**Verslag huishoudelijke elektrische installatie op laagspanning en zeer lage spanning****Algemeen:**

Referentie: 011-20260908-01	Datum controle: 08/09/2026
Keurder: 011

Eigenaar:	Ken De Hondt	EAN-code:	Onbekend
Adres installatie:	Statiestraat 2 bus 3, 2547 - Lint	Nummer teller(s):	1SAG1100184552
		Distributienetbeheerder installatie:	Fluvius
Datum uitvoering installatie: ☒ Vóór 01/10/1981 ☒ Tussen 01/10/1981 en 01/06/2020 ☐ Vanaf 01/06/2020			
Type:	☒ Wooneenheid ☐ Niet-huishoudelijk ☐ PV ☐ Batterij ☐ Laadpaal

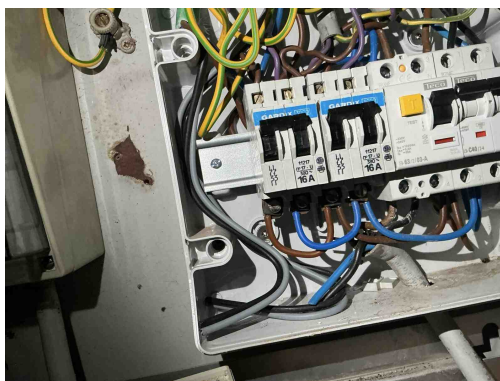
B17 - De voedingsspanning is niet op elk bord vermeld (Boek 1: 3.1.3.3).

Opmerking: Oa bord 1 en 2

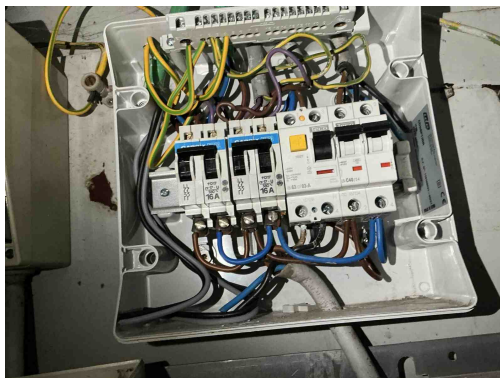
T21 - Het elektrisch materieel is niet geplaatst volgens de voorschriften van de fabrikant/ regels van goed vakmanschap . (Boek 1: 1.4.1.3)

Opmerking: Oa ophangvijzen bord 1 en 2

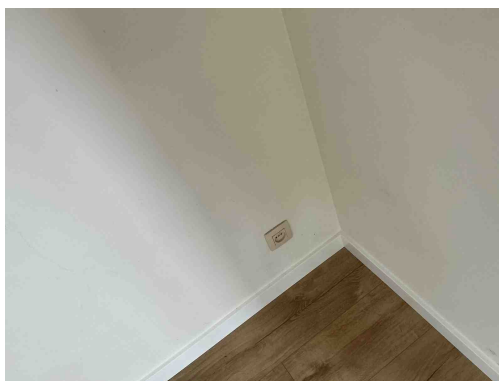
C28 - Niet gebruikte leidingen onder spanning zijn niet op een degelijke manier geïsoleerd of verwijderd (Boek 1: 4.2.1.1).

Opmerking: Oa bord 1

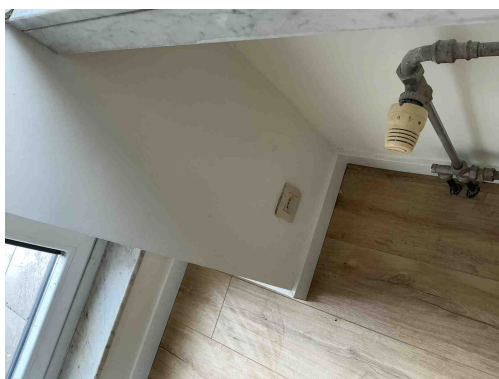
A20 - Er bevindt zich een contactdoos zonder beschermingsgeleider in de elektrische installatie. Deze is niet geplaatst achter een differentieelstroombeschermingsinrichting met grote (max. 30mA) of zeer grote (max. 10mA) gevoeligheid.

Opmerking: Oa woonkamer

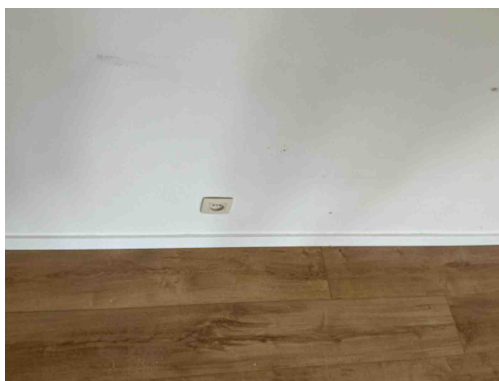
A20 - Er bevindt zich een contactdoos zonder beschermingsgeleider in de elektrische installatie. Deze is niet geplaatst achter een differentieelstroombeschermingsinrichting met grote (max. 30mA) of zeer grote (max. 10mA) gevoeligheid.

Opmerking: Oa woonkamer

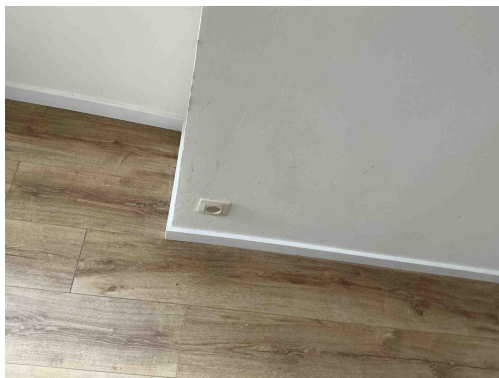
A20 - Er bevindt zich een contactdoos zonder beschermingsgeleider in de elektrische installatie. Deze is niet geplaatst achter een differentieelstroombeschermingsinrichting met grote (max. 30mA) of zeer grote (max. 10mA) gevoeligheid.

Opmerking: Oa woonkamer

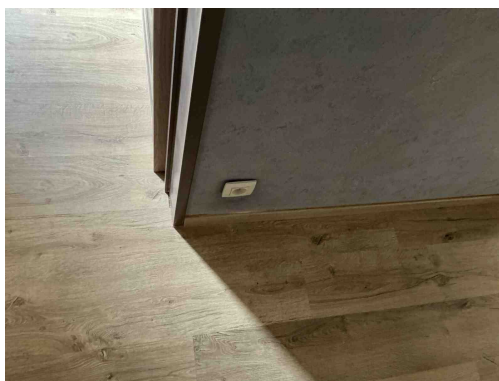
A16 - Er is geen continuïteit van de beschermingsgeleider van de contactdoos (Boek 1: 5.4.3.4).

Opmerking: Oa woonkamer, hal

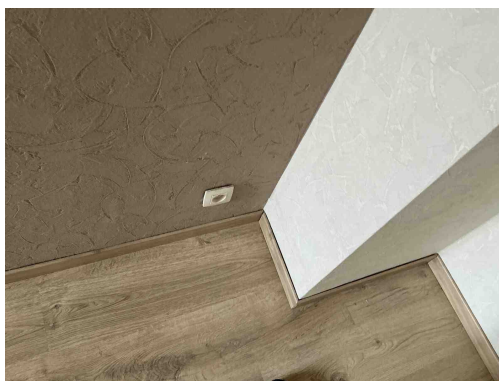
A16 - Er is geen continuïteit van de beschermingsgeleider van de contactdoos (Boek 1: 5.4.3.4).
Opmerking: Oa woonkamer , hal

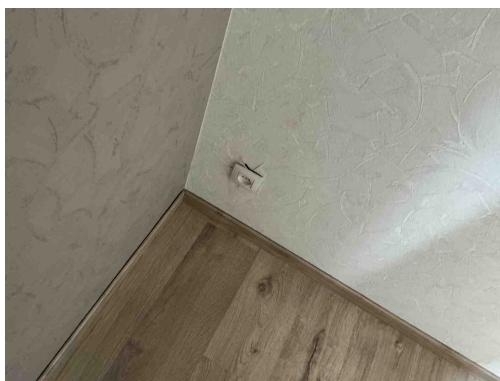
T10 - Bepaalde contactdozen en/of schakelaars zijn niet degelijk bevestigd (Boek 1: 1.4.1.3).
Opmerking: Oa hal, slaapkamers

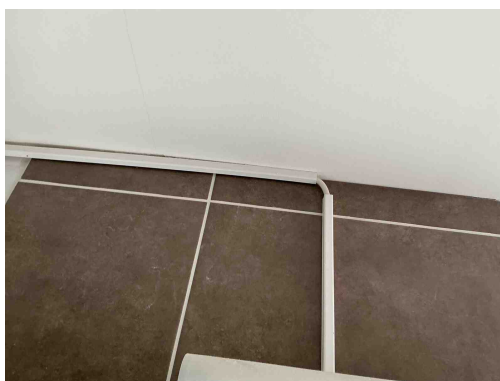
T10 - Bepaalde contactdozen en/of schakelaars zijn niet degelijk bevestigd (Boek 1: 1.4.1.3).
Opmerking: Oa hal, slaapkamers

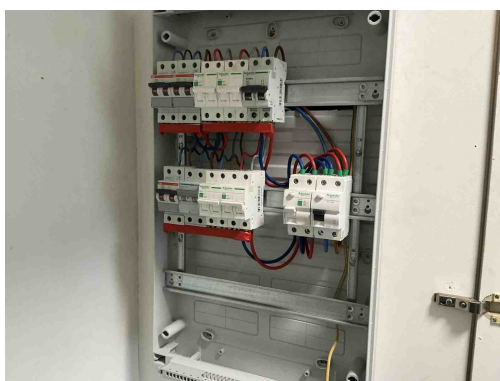
T10 - Bepaalde contactdozen en/of schakelaars zijn niet degelijk bevestigd (Boek 1: 1.4.1.3).
Opmerking: Oa hal, slaapkamers
